Přehledový list připomínek v lokalitě 714 / Barrandovský a Zlíchovský most

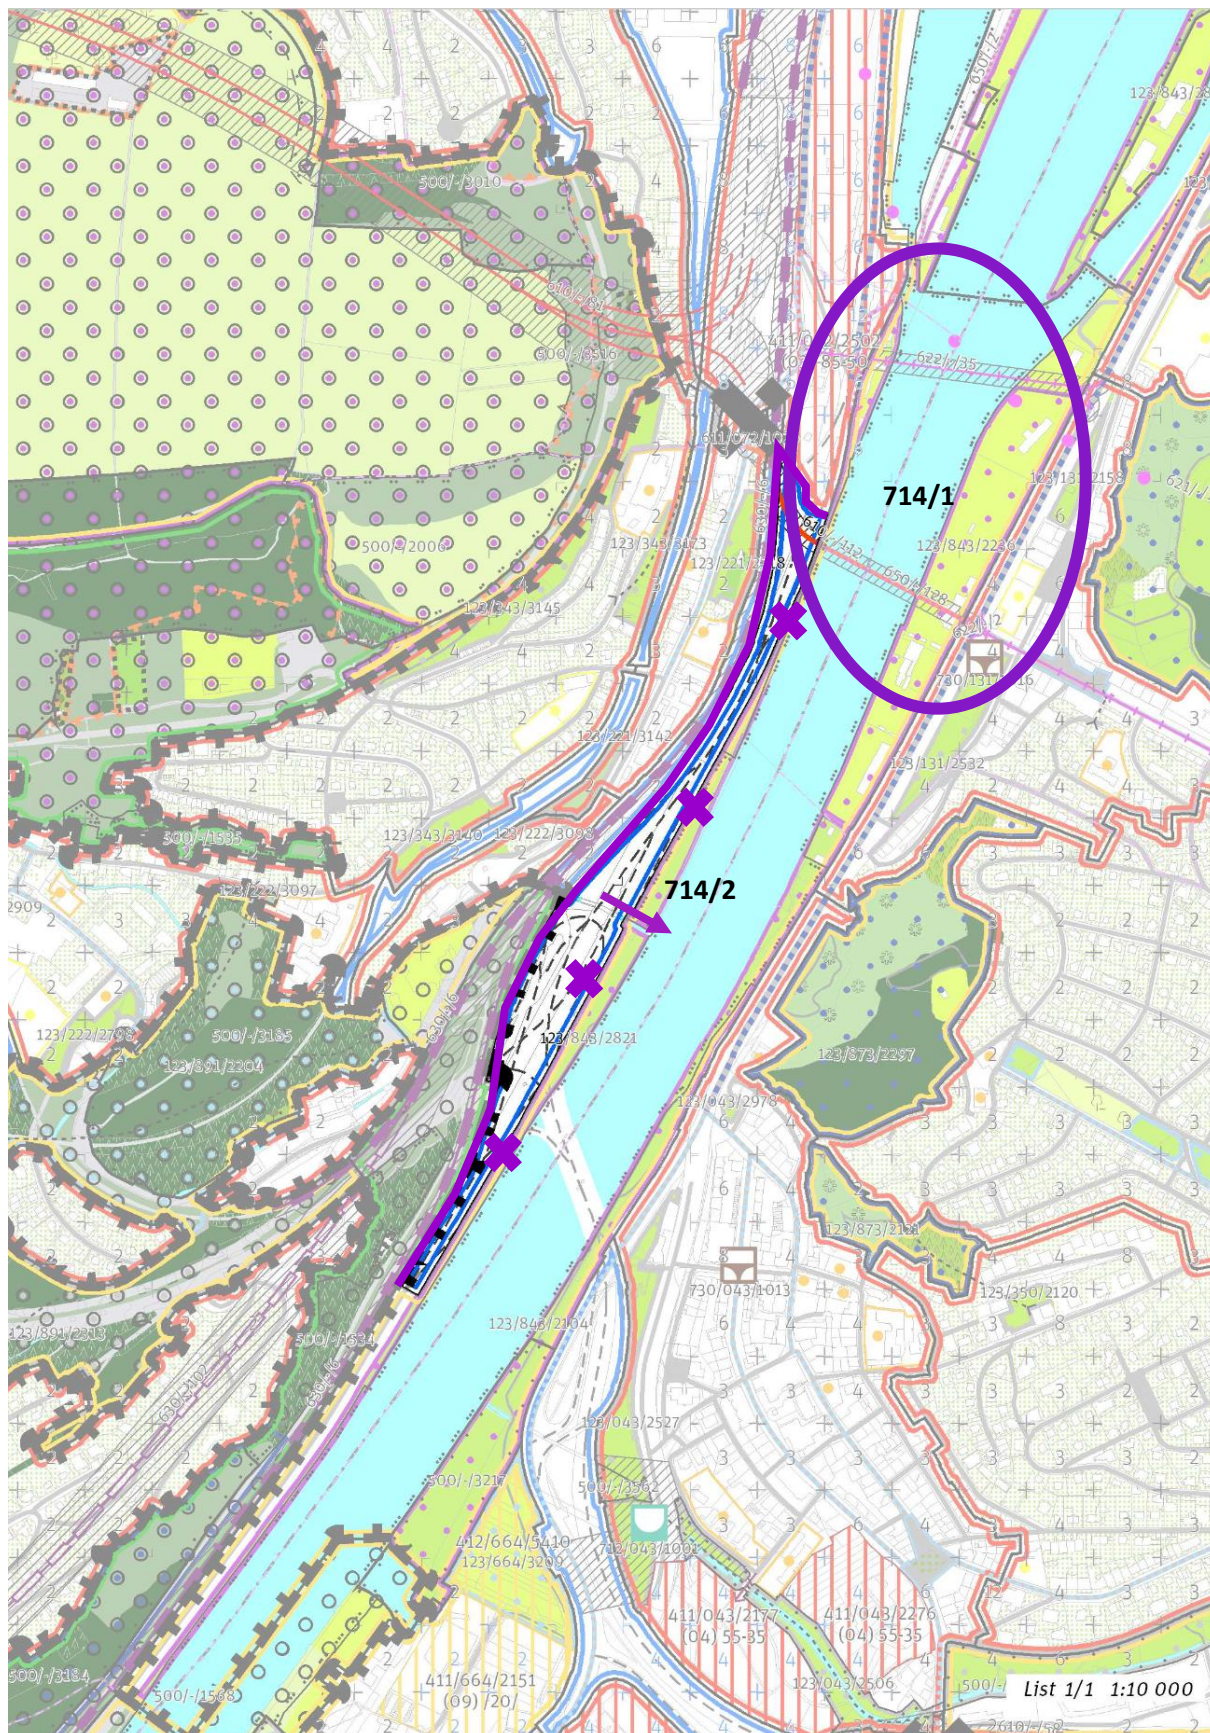
Správně umístit předpokládané cyklistické propojení Zlíchov-Podolí. Cyklistická trasa není v grafické části a je uváděn chybný popis viz KLZ 714: 610/-/112 – Zlíchovský most a po něm vedena 650/-/128 Cyklotarasa na Dvoreckém mostě. Tuto připomínku považuje MČ za zásadní.

Odůvodnění: Severněji navržený Dvorecký most má označení 622/-/35. Nutno opravit i v lokalitě 072/Smíchovské nádraží (resp. doplnit předpolí mostu) a také v lokalitě 843/Vltava I.

Upravit hranici lokality. Tuto připomínku považuje MČ za zásadní.

Odůvodnění: Přiřazením lokality č. 714/Barrandovský a Zlíchovský most k lokalitě č. 843/Vltava I. a změnit její stabilitu na transformační nestavební blok s rekreačním využitím. Lokalitu č. 714/Barrandovský a Zlíchovský most úplně zrušit a zpřehlednit tak hranice lokalit.
